VKPC 86450

Technisch Bulletin – Februari 2015

RENAULT Espace IV, Vel Satis (3.0 Dci)
Opel/Vauxhall Vectra C/Mk II, Signum (3.0 V6 CDTI)
Saab 9-5 (3.0 TiD)

SKF wijziging t.a.v. type pakking in de set

Adviezen bij vervanging van deze waterpomp

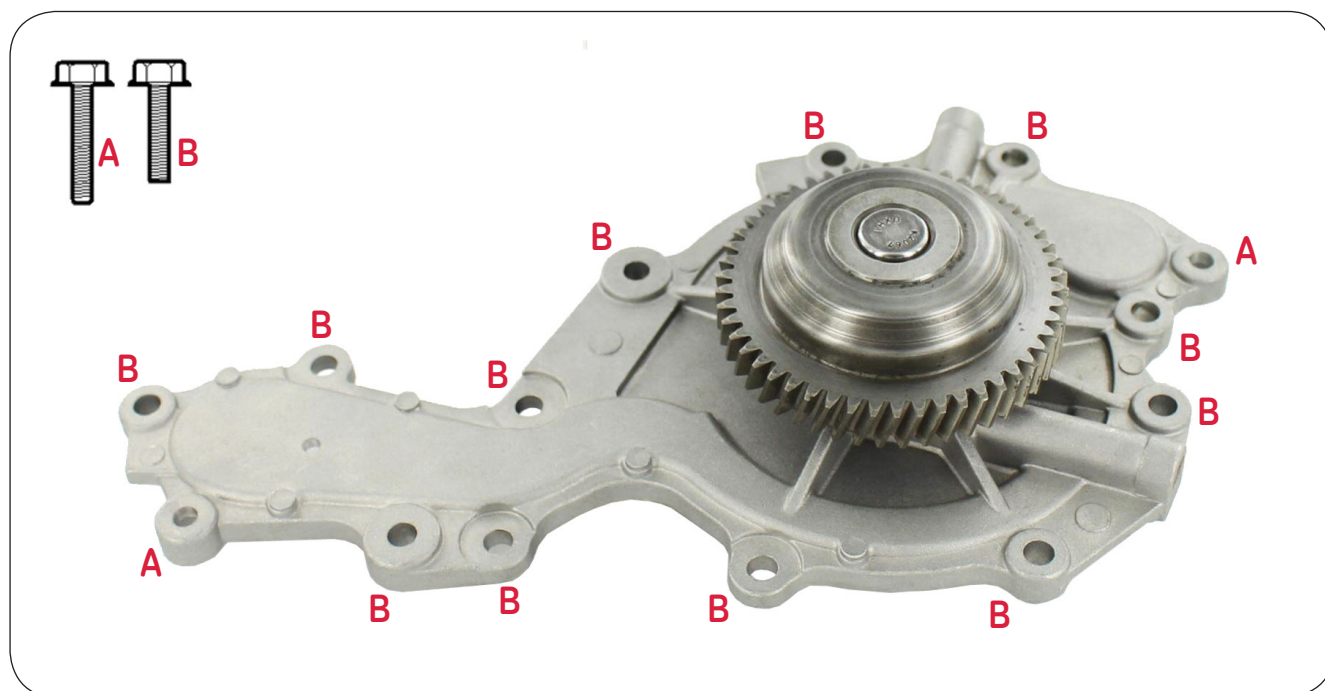
Soms verwisselen werkplaats technici de bouten (A) + (B) hetgeen kan resulteren in lekkage van koelvloeistof richting oliecarter. Risico is dan dat door olieverdunning een aanzienlijke schade aan de motor of de turbo ontstaat. Deze lekkage kan echter niet worden waargenomen daar de waterpomp niet meer zichtbaar is na montage van het distributie voordeksel.

Let op! Monteer de bouten op de juiste plekken, dus let op de boutlengte!
Niet volgen van dit montage proces kan de genoemde koelvloeistoflekkage veroorzaken.

Aanhaalmoment:

A lange bouten = 11 Nm

B korte bouten = 11 Nm
